**AVIS RELATIF À LA PROTECTION
CONTRE LES EVENTUELS EFFETS NOCIFS ET NUISANCES
PROVOQUÉS PAR LES RAYONNEMENTS NON IONISANTS
GÉNÉRÉS PAR DES ANTENNES ÉMETTRICES STATIONNAIRES
Commune : FONTAINE-L'EVEQUE - Exploitant : TELENET GROUP
Référence exploitant : HT1801A**

Rapport n° 157 / 2025

Adresse	Rue de Stalingrad (Sentier Marie Adrienne) 6140 FONTAINE-L'EVEQUE (Fontaine-l'Evêque)
Coordonnées Lambert belge 72	144577E 121219N
Type d'implantation	Château d'eau
Exploitant	TELENET GROUP
Réf. du site de l'exploitant	HT1801A

Figure 1 : Vue en plan des lieux de séjour et des points de contrôle

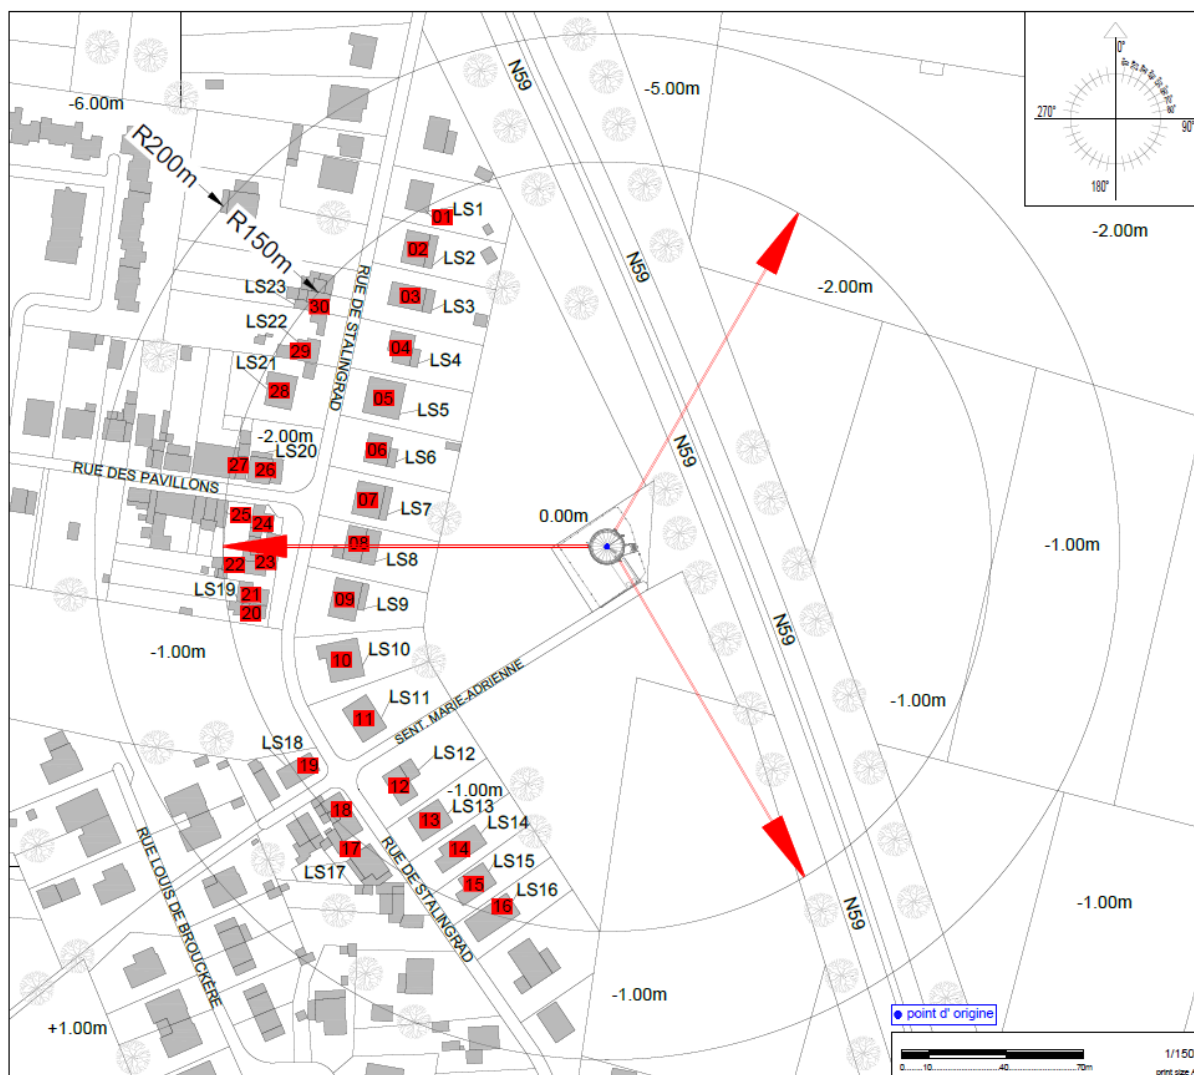
Les fréquences d'émission, la puissance rayonnée par chacune des antennes et leur gain permettent de déterminer le rayon de la zone à analyser. Tout dépassement de la limite par installation est exclu en dehors de cette zone. Le tableau 2 reprend les 35 LS² pour lesquels l'indice d'exposition est le plus élevé. Les différentes colonnes indiquent :

- le numéro du point de contrôle repris sur un des plans de la figure 1;
- le numéro du LS dans lequel se trouve le point de contrôle de la 1^{ère} colonne ;
- l'atténuation d'obstacle prise en compte pour le calcul de l'indice d'exposition dans le LS ;
- le résultat du calcul de l'indice d'exposition.

N° point de contrôle	LS	Atténuation (dB)	Indice d'exposition relatif à la limite par installation IE_i
8	LS8	3,0	0,748
7	LS7	3,0	0,714
9	LS9	3,0	0,624
6	LS6	3,0	0,542
10	LS10	3,0	0,437
23	LS19	3,0	0,387
24	LS19	3,0	0,385
5	LS5	3,0	0,368
26	LS20	3,0	0,351
21	LS19	3,0	0,350
20	LS19	3,0	0,335
22	LS19	3,0	0,322
25	LS19	3,0	0,311
27	LS20	3,0	0,304
11	LS11	3,0	0,277
28	LS21	3,0	0,263
4	LS4	3,0	0,231
29	LS22	3,0	0,217
19	LS18	3,0	0,182
30	LS23	3,0	0,162
16	LS16	3,0	0,155
12	LS12	3,0	0,147
3	LS3	3,0	0,146
14	LS14	3,0	0,130
15	LS15	3,0	0,127
18	LS17	3,0	0,127
13	LS13	3,0	0,124
2	LS2	3,0	0,112
17	LS17	3,0	0,099
1	LS1	3,0	0,097

Figure 2 : Vue en plan des installations d'antennes dans un rayon de 300 mètres autour de l'installation faisant l'objet de la demande d'avis

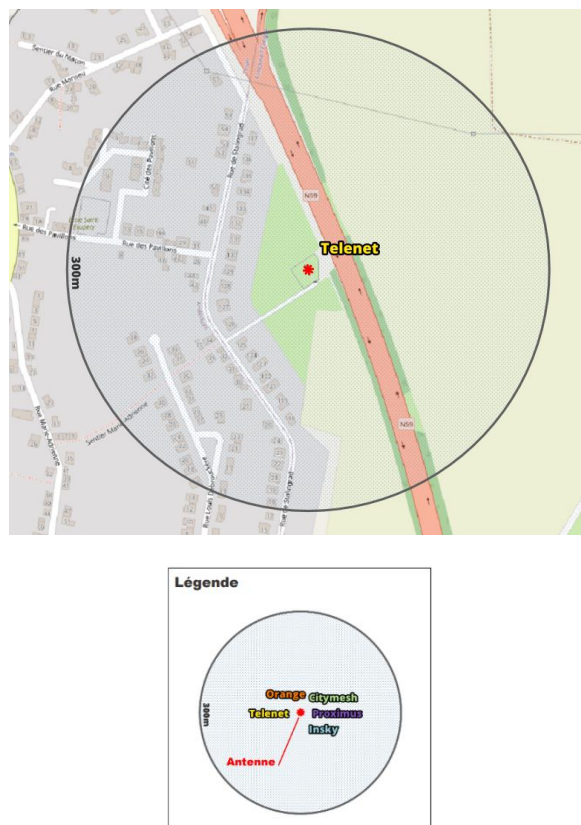
Le plan en projection verticale de la figure 2 indique la localisation des installations d'antennes émettrices stationnaires visées par le décret et situées dans un rayon de 300 mètres autour de l'installation référencée dans le paragraphe 2 et localisée au centre du cercle. Les données de localisation de ces antennes et les avis correspondant sont accessibles via le cadastre en ligne des antennes émettrices stationnaires⁸. Les installations prises en compte dans l'évaluation du respect de la limite cumulative sont les installations d'antennes émettrices déclarées en service par l'exploitant à la date du présent avis, à l'exception de l'installation référencée dans le paragraphe 2 et éventuellement d'autres installations ayant fait l'objet d'une demande d'avis à la même date et qui sont situées à l'intérieur de la zone de 300 mètres de rayon.

- il y a au plus 4 installations d'antennes émettrices stationnaires présentes dans la zone d'évaluation de 300 mètres de rayon représentée dans la figure 2, y inclus l'installation référencée dans le paragraphe 2 : la limite cumulative définie à l'article 4, §2 du décret est nécessairement respectée dans les lieux de séjour à l'intérieur de la zone d'évaluation de 300 mètres de rayon ;

- c) dans tous les autres cas, il a été vérifié que la limite cumulative définie à l'article 4, §2 du décret n'est pas dépassée dans les lieux de séjour sur base du nombre d'installations localisées dans la zone d'évaluation de 300 mètres de rayon représentée dans la figure 2, de leur localisation ainsi que des données inscrites dans la figure 1 et au paragraphe 4 du présent avis et dans les avis attestant le respect de la limite par installation ou de la limite abrogée de 3 V/m relatifs aux autres installations reprises dans la figure 2.

Compte tenu des considérations ci-dessus, il apparaît que l'intensité du rayonnement électromagnétique généré, dans les lieux de séjour situés dans un rayon de 300 mètres autour de l'installation référencée dans le paragraphe 2, par l'ensemble des antennes émettrices stationnaires de l'ensemble des exploitants du même site d'antennes émettrices stationnaires respecte la limite fixée à l'article 4, § 2 du décret.
